廃炉協・技術検討会における質問の回答リスト

地震時接続部の検討位置

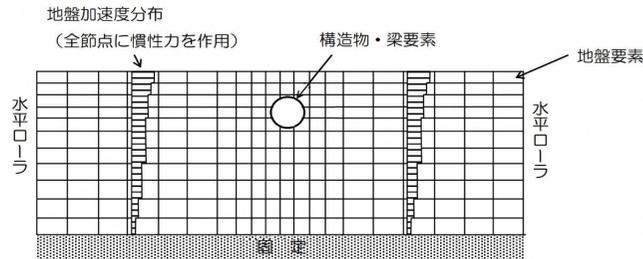
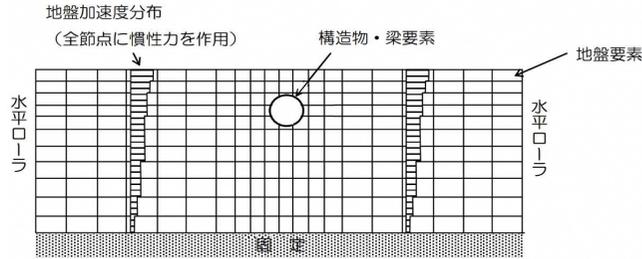
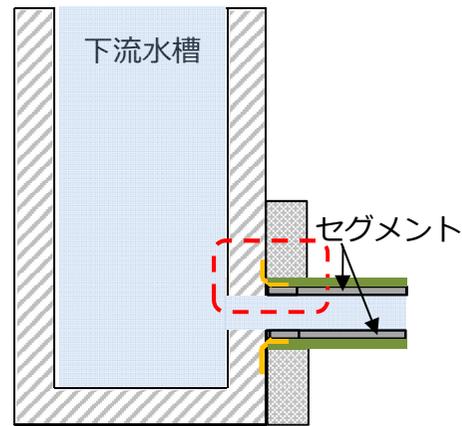
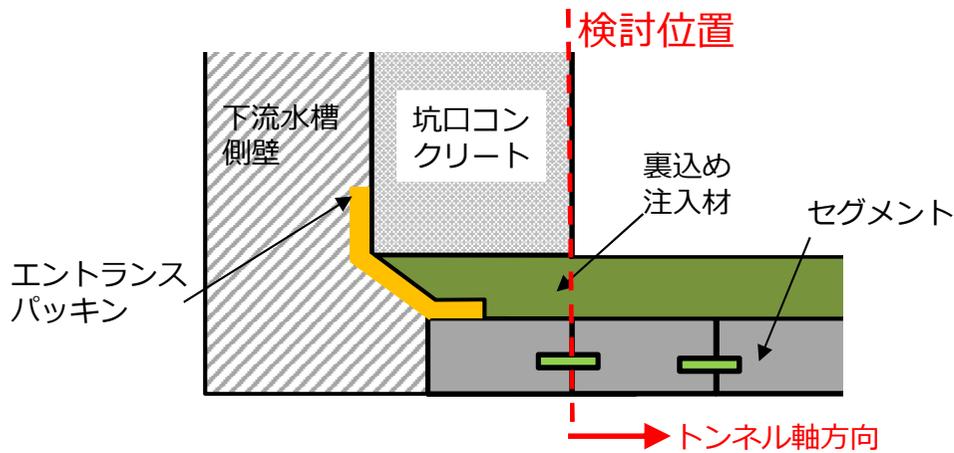
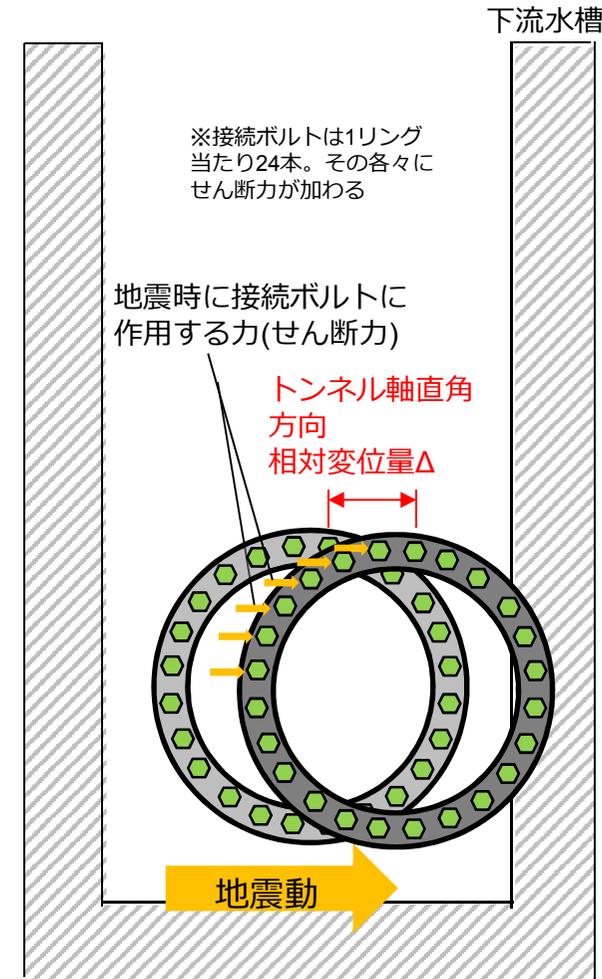
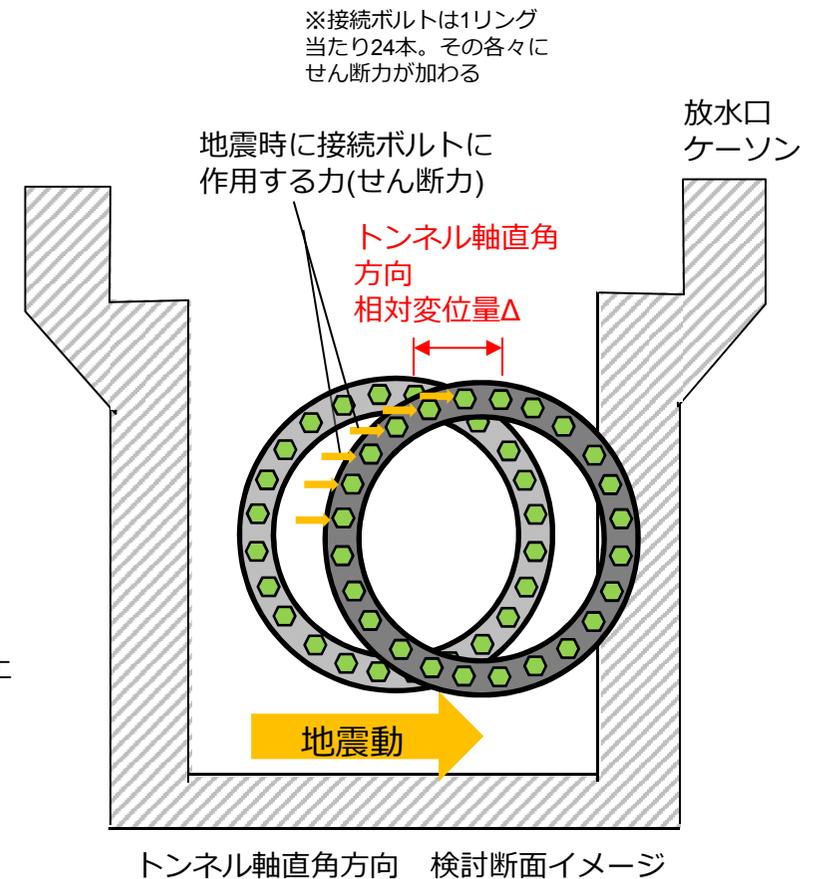
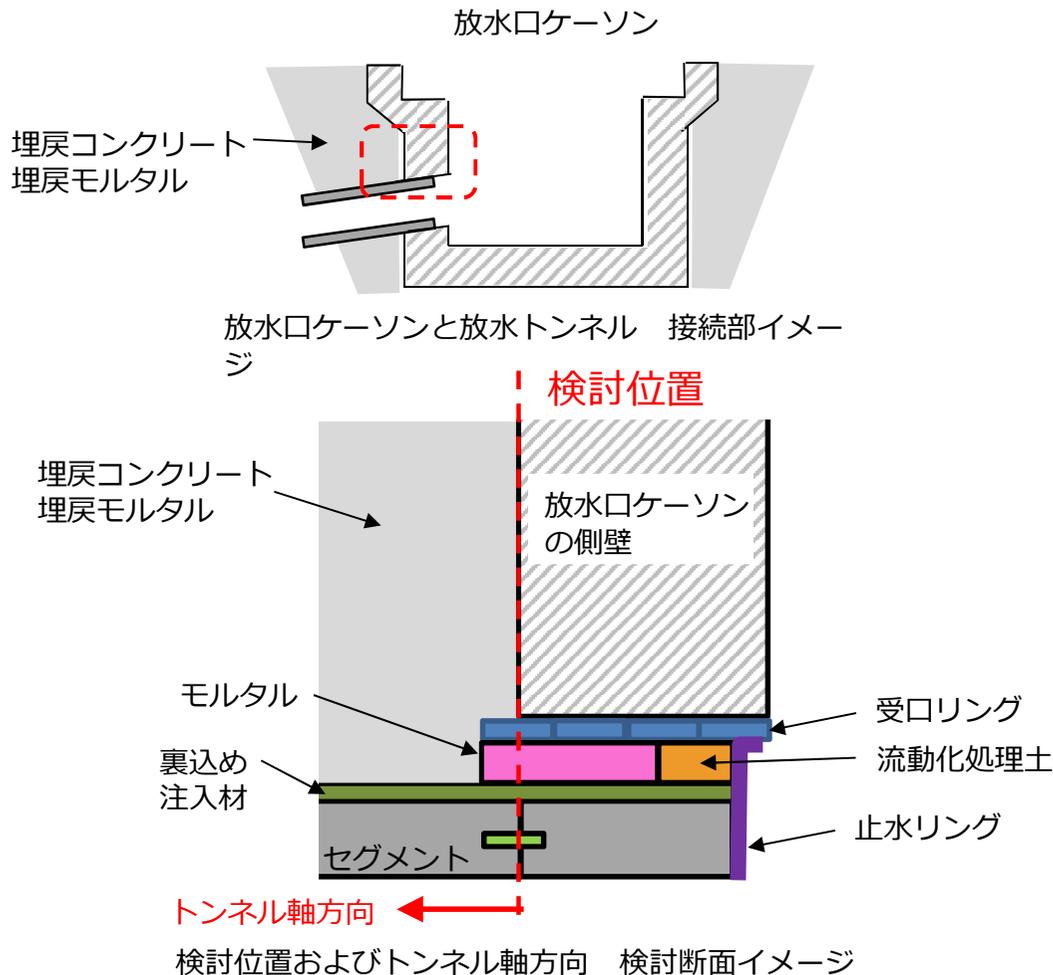
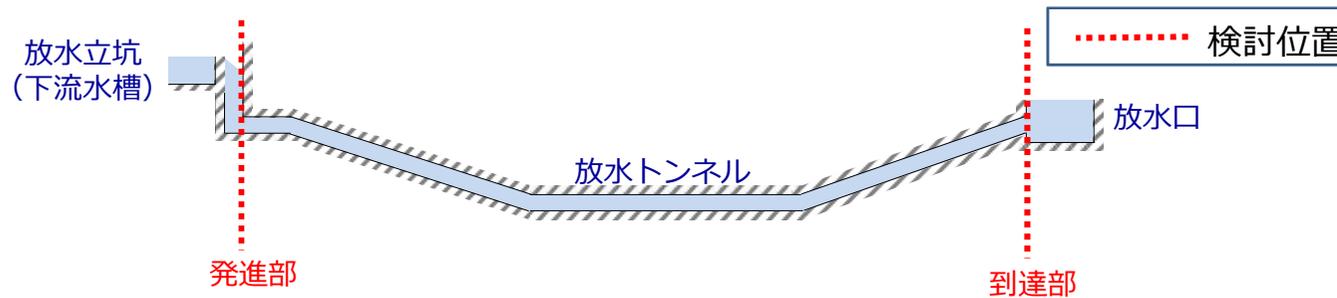
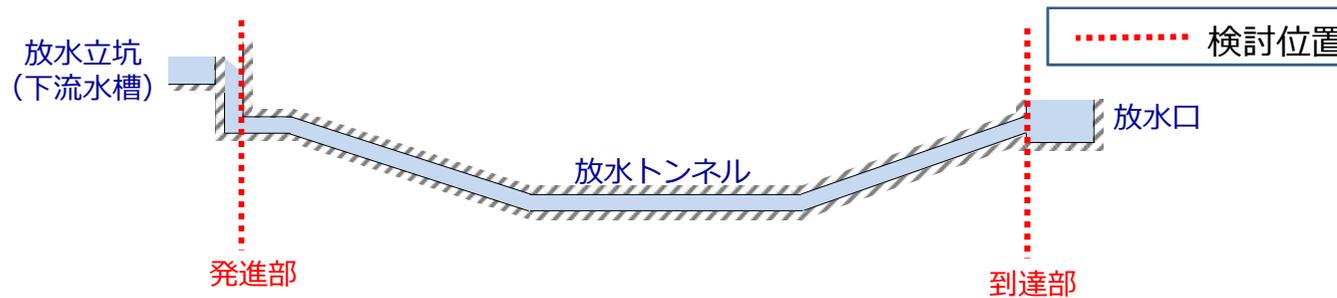
- トンネル発進立坑とトンネル、放水口とトンネル接合部のFEM解析結果について説明すること。

- 地震時には地中接合部や立坑取付部など覆工構造が急変する場合に検討が必要とされているため※1)、放水トンネルと、下流水槽および放水口ケーソンの接続部を検討。
- 今回検討では、詳細に地震時の検討を行う※2)のために2次元FEM解析を用い、放水トンネル軸直角方向および放水トンネル軸方向における接続部の相対変位 Δ を算出。
- 放水トンネルと、下流水槽および放水口ケーソンを繋ぐ接続ボルトは、変位差に抵抗するためのせん断力 S および引張力 P が生じるため、この各々の力により接続ボルトが破壊しないことを確認。

- 地震時の下流水槽、放水口ケーソンおよび放水トンネル接続部における、トンネル軸直角方向の変位差 Δ は、2次元FEM解析により算出

- 地震時の下流水槽、放水口ケーソンおよび放水トンネル接続部における、トンネル軸方向の変位差 Δ は、2次元FEM解析により算出

- 作用応力を許容応力と比較し、作用応力/許容応力が最大となる部位および荷重ケースの照査結果を下表に示す。
- 地震時荷重(接続部の変位に伴うせん断力)に対して、許容応力度以内であること（作用応力/許容応力<1）を確認した。

- 接続ボルトの発生応力度を許容応力度と比較し、作用応力度/許容応力度が最大となる照査結果を下表に示す。
- 地震時荷重(接続部の変位に伴う引張力)に対して、許容応力度以内であること（作用応力/許容応力 < 1）を確認した。

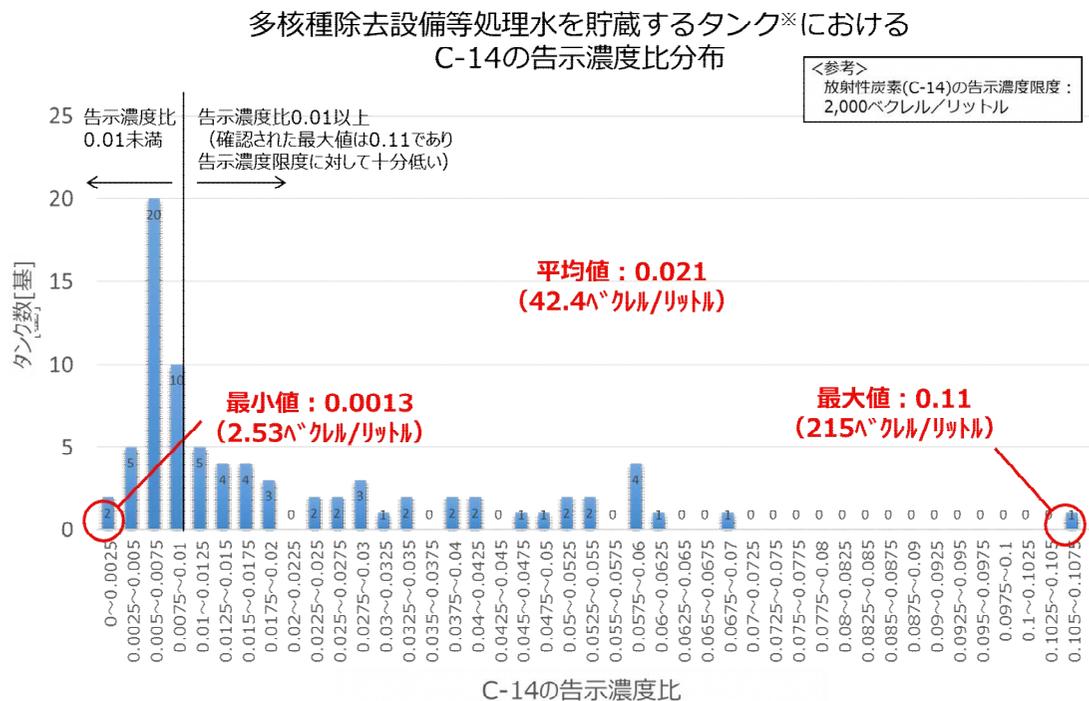
<No.11>
 ・ C-14のタンク毎のばらつきの原因について説明すること。
 (第5回技術検討会)

- C-14は、構造物等の放射化生成物として滞留水に存在していたと推定
- ALPS処理水等を貯蔵するタンクにおけるC-14の濃度分布は下図の通り
- 濃度分布の詳細は不明だが、汲み上げた建屋滞留水を逆浸透膜装置（RO装置）で淡水化する過程において、濃縮廃液を再度RO装置で処理しており、C-14が濃縮された可能性は考えられる

解析条件・結果

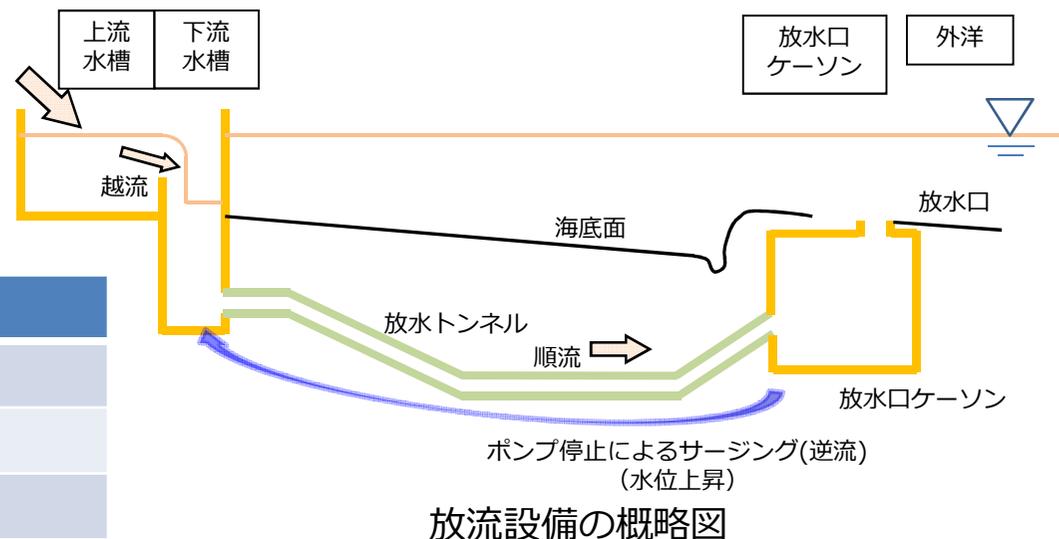
- 地震が発生した場合の立坑でのスロッシング評価について説明すること。

上流水槽と下流水槽の接続部は堰で連通しており、スロッシングで水面が動揺しても上流側から下流側に自然流下することから、スロッシングによる評価は必要ないこと。また仮に上流水槽にスロッシングが発生した場合でも上流水槽には蓋があることから、立坑でのスロッシング評価は必要ないと判断した。

- ポンプの異常停止（地震・津波時等）に伴い、水槽およびトンネル内においてサージング(逆流)の発生が懸念されるため、異常時の水位変動を計算した。
- サージング解析では、非定常一次元管路流れモデルにより水位および流速の変動を算出している。また、エネルギー損失が小さくなる（下流水槽水位が上昇する）条件として、貝代は考慮していない。
- 設計波高相当（50年確率有義波高：7.0m）の波浪および高潮(HHWL(既往最高潮位)：T.P.+1.15m)の条件を解析に反映し計算した結果、上流水槽の最大水位はT.P.+2.50m、下流水槽の最大水位はT.P.+2.40mとなった。
- 上流水槽および下流水槽の天端はT.P.+4.50mであることから、溢水しないことを確認した。

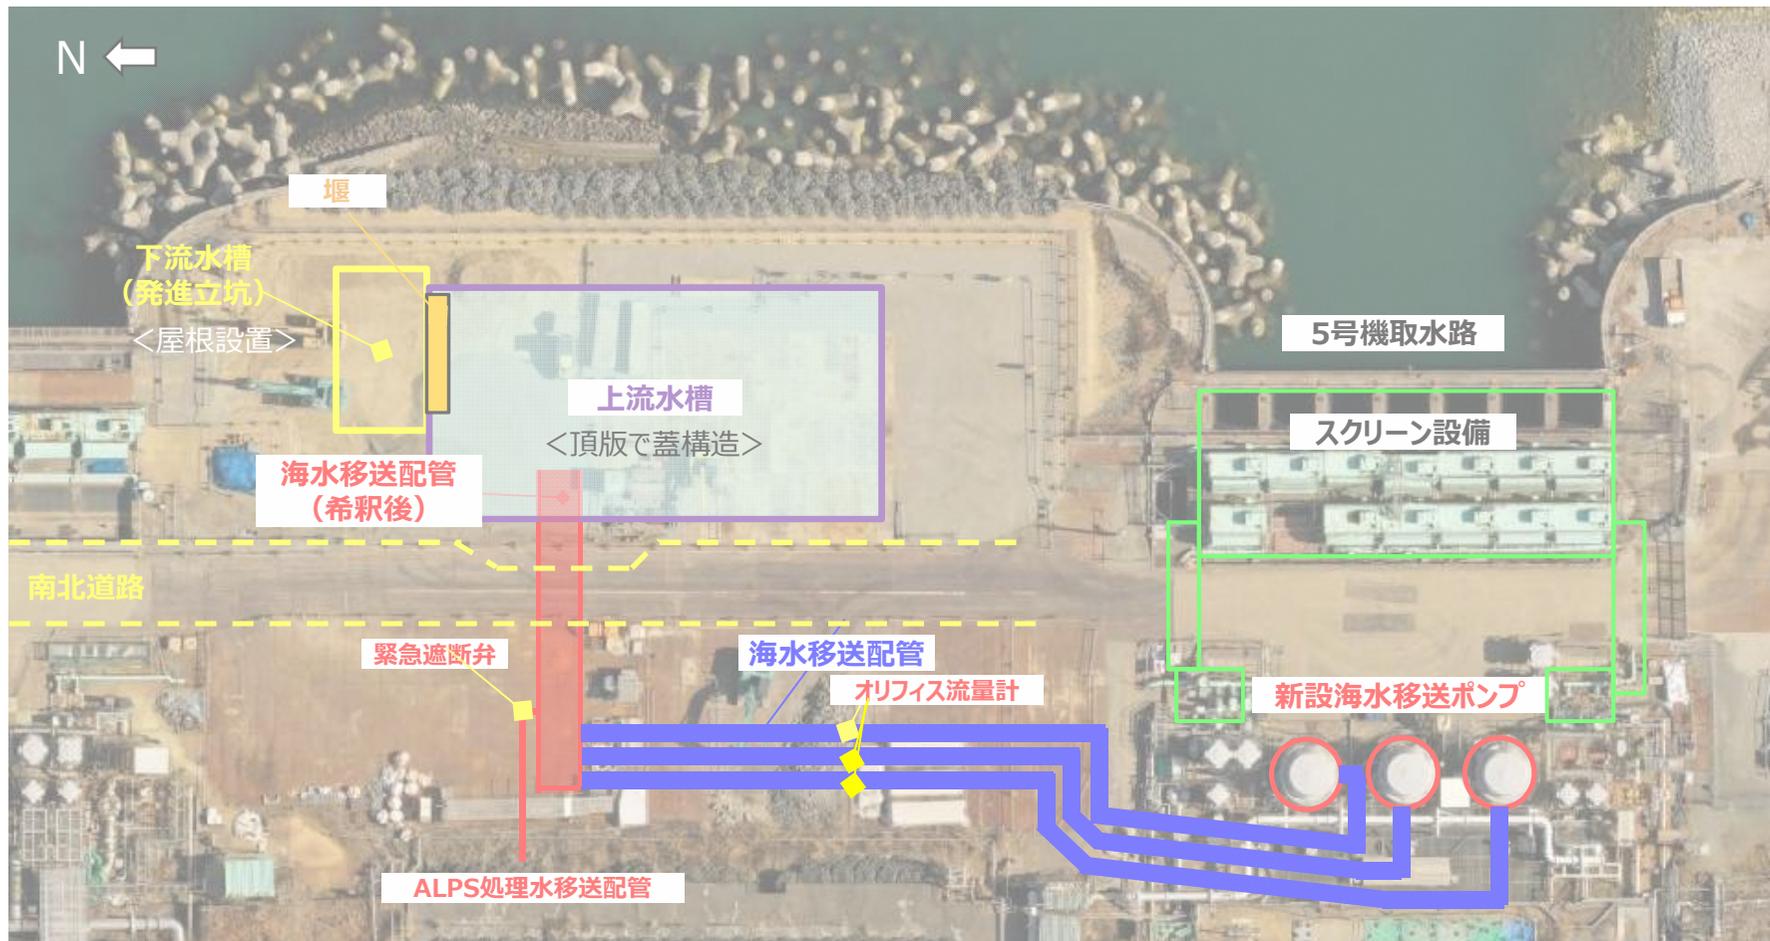
- 「放水立坑（上流水槽）の配置も工夫し、海水移送ラインに直接的に津波が襲来しない工夫しているとある」と説明があったが、配置の工夫について図を使って説明すること。

- 自然災害対策の観点において、海水移送配管（オリフィス流量測定範囲）の前面に水槽を配置することで、高潮や発生頻度が高い津波来襲時（2m程度（10年に1回程度））の被災リスクを低下できる。（浸水はするが、直接の波力を緩和できる）

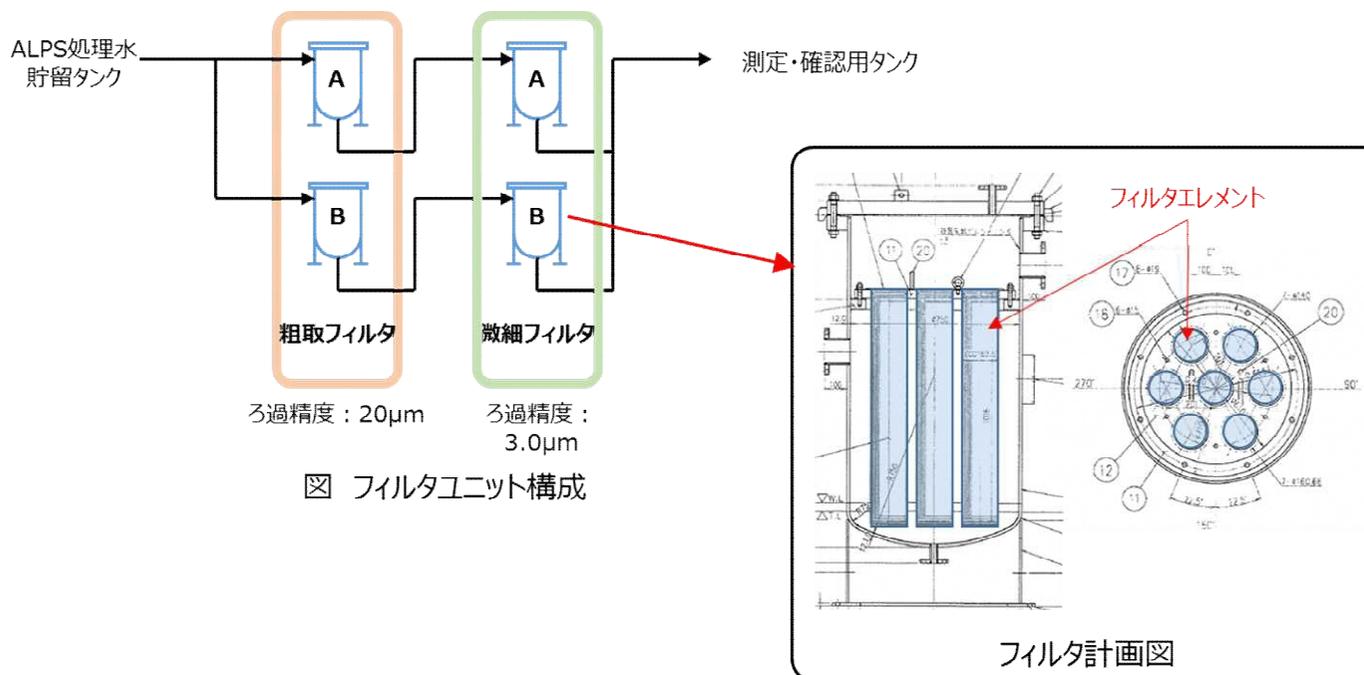
- 測定・確認用設備に移送する段階でフィルタを設けることにしているが、フィルタ仕様について検討状況を説明すること。

- ALPS処理水を貯留しているタンク群から測定・確認用タンク（K4タンク群）に移送する配管にフィルタユニットを設置する計画
- フィルタユニットは「粗取フィルタ」と「微細フィルタ」を直列配置した構成
- フィルタエレメントの交換により、捕集するSSの状況に応じてろ過精度を変更できる設計
